改善箇所説明図

①: アクセルペダル

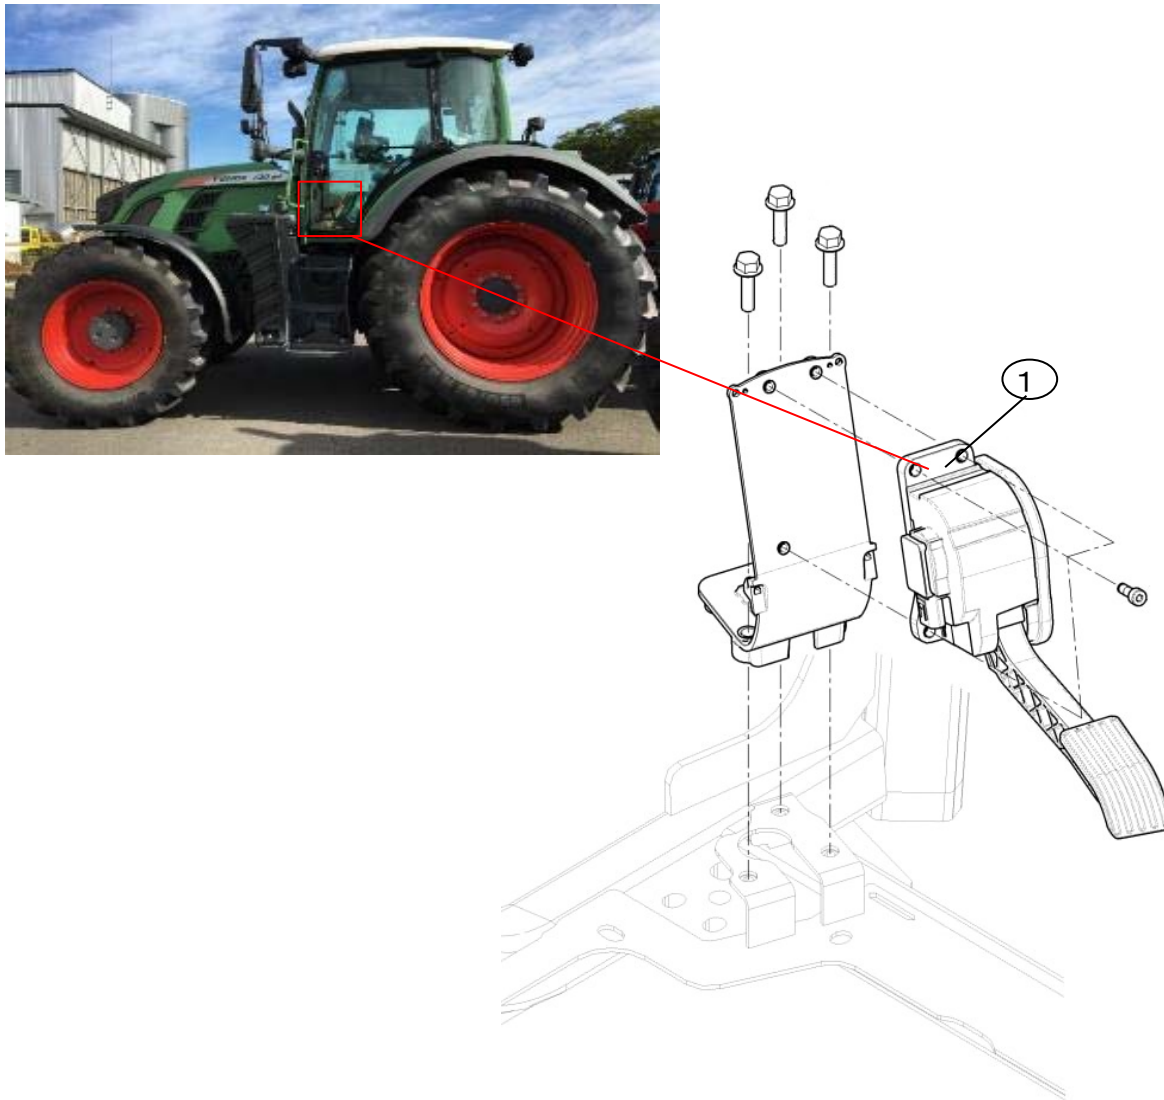
農耕トラクタの運転席アクセルペダルにおいて、アクセルセンサーの品質が不適切なため、アクセルペダルの動きを正しく検知できなくなることがある。

そのため、そのまま使用を続けると、走行中にアクセルペダルの動きを検知できなくなることで、エンジン回転数を制御できなくなり、最悪の場合、走行不能になるおそれがある。

全車両、アクセルペダルを正規品に交換する。
